### ANNEXE A L'ARRETE TIRANT LE BILAN DE LA CONCERTATION

#### Synthèse des remarques formulées lors de la procédure d'instruction du dossier de Permis d'aménager valant permis de démolir déposé le 6 février 2018 par la SAS de Bagneux

## Projet d'aménagement du site des Mathurins à Bagneux

## Plan de localisation des anomalies en composés organiques

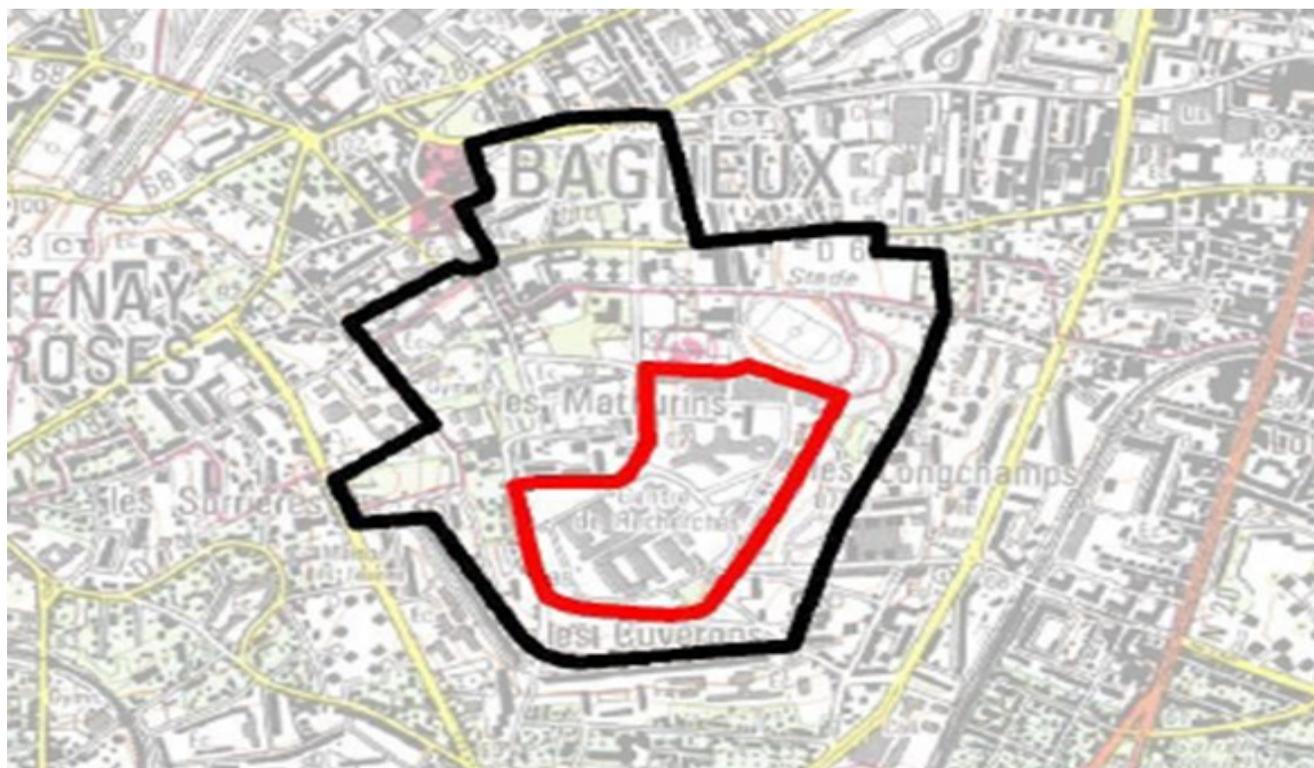
Thématiques	Détails avis / remarques	Réponses	Complément éventuel des mesures ERC à prévoir								
<b>Dépollution (suite)</b>		<p>indique que les niveaux de risque sont inférieurs aux seuils de risque recommandés dans la méthodologie de gestion des sites _potentiellement_ pollués (rédigée par le M.E.D.D.E, V0 en février 2007) sous réserve de l'application des concentrations maximales admissibles (CMA) définies.</p> <p>Au vu des résultats existants, deux zones sont à traiter afin de respecter ces valeurs (PzG12, PzG13 et PzGC4-2).</p> <p>A l'issue du traitement des zones présentant des teneurs supérieures aux CMA, des contrôles analytiques devront être réalisés dans les gaz du sol au droit des zones réhabilitées afin de vérifier que les concentrations observées sur site après réhabilitation corroborent celles retenues (cf. CMA ci-dessous).</p> <p>Si des concentrations supérieures à celles retenues (incluant les CMA établies) étaient mises en évidence, une mise à jour de cette ARR devra alors être réalisée en vue de valider la compatibilité de l'état environnemental du site avec son usage.</p> <p>Les CMA définies dans l'ARR sont :</p>

Thématiques	Détails avis / remarques	Réponses	Complément éventuel des mesures ERC à prévoir				
Dépollution (suite)		<p align="center">respect des CMA).</p> <p>Le Maître d’Ouvrage de l’aménagement réalisera ces contrôles  <i>(suite réponse à l’avis de la MRAe)</i></p> <p>Au regard des conclusions de l’ARR, nous prenons en compte dans le projet les dispositions d’aménagement présentées ci-dessous :</p> <table border="1" data-bbox="981 528 1733 1369"> <thead> <tr> <th data-bbox="981 528 1144 619">ZONES CONCERNEES</th> <th data-bbox="1144 528 1733 619">DISPOSITIONS D’AMENAGEMENT</th> </tr> </thead> <tbody> <tr> <td data-bbox="981 619 1144 1369"><b>Bâtiment</b></td> <td data-bbox="1144 619 1733 1369"> <p>Aménagements envisagés :</p> <ul style="list-style-type: none"> <li>· Logements</li> <li>· Résidence étudiante</li> <li>· Bureaux ;</li> <li>· Commerces ;</li> <li>· Groupe scolaire ;</li> <li>· Crèche ;</li> <li>· EHPAD ou une résidence senior ou résidence intergénérationnelle ;</li> <li>· Equipement ;</li> <li>· Lycée</li> </ul> <p>1°) Mise à jour de l’étude ARR sur la base du projet d’aménagement plus précis et notamment concernant :</p> <ul style="list-style-type: none"> <li>· les configurations des bâtiments sous-sol/plain-pied</li> <li>· les localisations des produits immobiliers à l’échelle du site</li> <li>· les modalités de réutilisation des terres sur site</li> </ul> <p>Mesures de gestion au niveau de la zone PzG12/PzG13 et PzGC4-2 et contrôle du traitement par des mesures de gaz du sol.</p> </td> </tr> </tbody> </table>	ZONES CONCERNEES	DISPOSITIONS D’AMENAGEMENT	<b>Bâtiment</b>	<p>Aménagements envisagés :</p> <ul style="list-style-type: none"> <li>· Logements</li> <li>· Résidence étudiante</li> <li>· Bureaux ;</li> <li>· Commerces ;</li> <li>· Groupe scolaire ;</li> <li>· Crèche ;</li> <li>· EHPAD ou une résidence senior ou résidence intergénérationnelle ;</li> <li>· Equipement ;</li> <li>· Lycée</li> </ul> <p>1°) Mise à jour de l’étude ARR sur la base du projet d’aménagement plus précis et notamment concernant :</p> <ul style="list-style-type: none"> <li>· les configurations des bâtiments sous-sol/plain-pied</li> <li>· les localisations des produits immobiliers à l’échelle du site</li> <li>· les modalités de réutilisation des terres sur site</li> </ul> <p>Mesures de gestion au niveau de la zone PzG12/PzG13 et PzGC4-2 et contrôle du traitement par des mesures de gaz du sol.</p>	
ZONES CONCERNEES	DISPOSITIONS D’AMENAGEMENT						
<b>Bâtiment</b>	<p>Aménagements envisagés :</p> <ul style="list-style-type: none"> <li>· Logements</li> <li>· Résidence étudiante</li> <li>· Bureaux ;</li> <li>· Commerces ;</li> <li>· Groupe scolaire ;</li> <li>· Crèche ;</li> <li>· EHPAD ou une résidence senior ou résidence intergénérationnelle ;</li> <li>· Equipement ;</li> <li>· Lycée</li> </ul> <p>1°) Mise à jour de l’étude ARR sur la base du projet d’aménagement plus précis et notamment concernant :</p> <ul style="list-style-type: none"> <li>· les configurations des bâtiments sous-sol/plain-pied</li> <li>· les localisations des produits immobiliers à l’échelle du site</li> <li>· les modalités de réutilisation des terres sur site</li> </ul> <p>Mesures de gestion au niveau de la zone PzG12/PzG13 et PzGC4-2 et contrôle du traitement par des mesures de gaz du sol.</p>

Thématiques	Détails avis / remarques	Réponses		Complément éventuel des mesures ERC à prévoir
Dépollution (suite)			<p>2°) Absence d'intrusion des gaz du sol vers les bâtiments, en particulier via la mise en place d'évents ou dispositifs équivalents qui permettent la canalisation des gaz.</p>	
		Espaces extérieurs	<p>Les superficies non bâties seront recouvertes de remblais sains en surface (30 cm) ou seront minéralisées (asphalte ou autre type de revêtement).</p> <p>Des jardins potagers et arbres fruitiers peuvent être envisagés dans des terres d'apport et avec des dispositions compatibles. Le reste de la végétation sera planté en pleine terre.</p> <p>Absence de puits permettant l'utilisation des eaux souterraines.</p> <p>Passage de canalisations souterraines d'eau potable hors des zones identifiées comme polluées. Dans le cas contraire, les canalisations souterraines situées au droit des zones polluées circuleront dans des remblais d'apport sains ou seront de nature imperméable aux substances organiques (acier, fonte).</p>

**Annexe 6 : principes paysagers des voiries du projet**

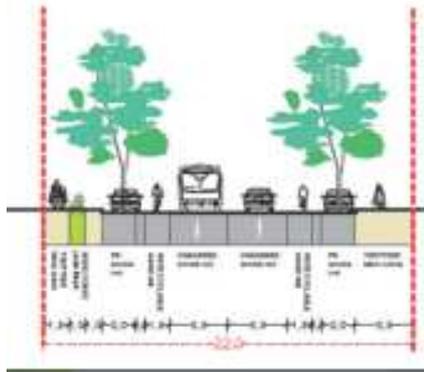
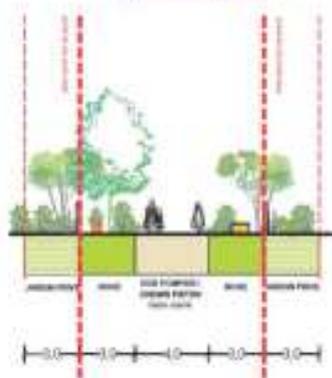
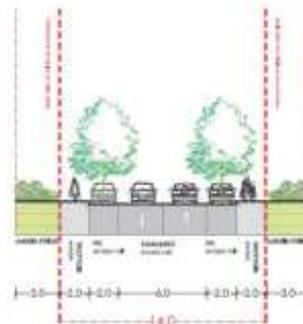
Thématiques	Détails avis / remarques	Réponses	Complément éventuel des mesures ERC à prévoir
		<p>Cet aménagement se faisant en espace boisé classé, toutes les précautions seront prises afin de limiter l'impact des travaux et de son utilisation envers les boisements existants.</p> <p>Enfin, comme exprimé dans l'OAP trame verte, les nouveaux aménagements d'espaces verts publics (parc du belvédère) se feront en continuité du parc François Mitterrand, renforçant son intérêt écologique.</p> <p><u>Traitement paysager réservé aux voiries et espaces publics :</u></p> <p>Le cahier des charges annexé à la convention de PUP (donné en annexe « PUP annexe 3b » ) fixe les objectifs et contraintes pour le traitement paysager des espaces publics. Le coût d'entretien des espaces verts publics est estimé à 50 000 € HT /an pour l'ensemble des nouveaux espaces verts publics créés par le projet (comprenant tontes, tailles des massifs, entretien des noues, nettoyage, ...).</p> <p>Les principes paysagers des voiries ont été définis pour l'ensemble des typologies de voiries du projet (voir annexe 6 ci-après).</p>
